22 septembre 2022

Réponses de Viasat : Consultation de l'ARCEP sur l'« Attribution d'une autorisation d'utilisation de fréquences radioélectriques à la société OneWeb Limited pour un réseau ouvert au public du service fixe par satellite et pour fournir des services de communications pour des stations terriennes en mouvement. »

Figure 1 – Système NGSO utilisant l'angle d'évitement GSO.

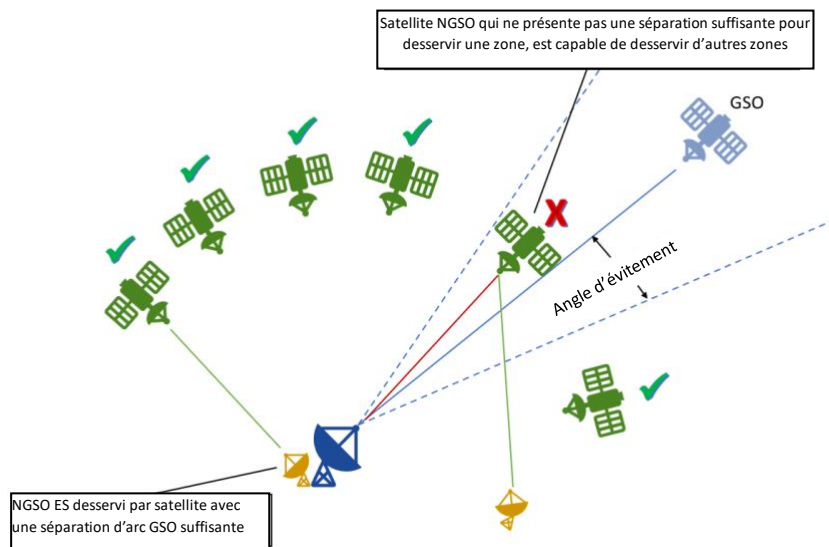
À moins que les liens de communication de OneWeb ne soient séparés angulairement de l'arc GSO d'une quantité suffisante, ils pourraient facilement dégrader les niveaux de service et causer des pertes de capacité aux réseaux GSO avec lesquels OneWeb cherche à rivaliser, y compris ceux qui servent la France et l'Europe. La séparation angulaire est une technique opérationnelle relativement simple dans laquelle les satellites NGSO évitent de fonctionner dans une séparation angulaire appropriée autour de l'arc GSO. Si l'utilisation d'un satellite NGSO particulier pour desservir un emplacement donné ne permettait pas de maintenir une séparation angulaire suffisante, alors un satellite différent serait utilisé, et l'autre satellite NGSO serait utilisé pour desservir un emplacement différent où il serait en mesure de maintenir la séparation angulaire requise. Ce concept est représenté dans la Figure 1.

Bien que l'évitement des arcs GSO ait le potentiel d'atténuer efficacement certaines interférences potentielles des systèmes NGSO dans les opérations GSO, l'efficacité de cette technique dépend entièrement de l'angle d'évitement spécifié. La suffisance de cet angle ne peut être évaluée qu'à la lumière d'informations sur la conception de radiofréquence et les performances EPFD du système NGSO concerné.

Cela souligne la nécessité de définir des paramètres initiaux appropriés, qui sont démontrés par le calcul mathématique, comme étant raisonnablement susceptibles d'atténuer le potentiel d'interférence de OneWeb dans les opérations du réseau GSO, *par exemple* en spécifiant un angle d'évitement d'arc GSO précis et approprié sur une base *ex-ante*.

Si l'ARCEP envisage d'accorder à OneWeb une autorisation de spectre, elle doit, au minimum : (i) calculer l'angle minimal d'évitement des arcs GSO qui garantirait que le système NGSO OneWeb protège des réseaux GSO d'interférences desservant la France et l'Europe ; (ii) permettre aux parties intéressées d'évaluer l'efficacité de la valeur proposée ; et (iii) exiger que OneWeb maintienne un angle d'évitement des arcs GSO approprié comme condition de toute autorisation qui pourrait finalement être accordée dans cette procédure.
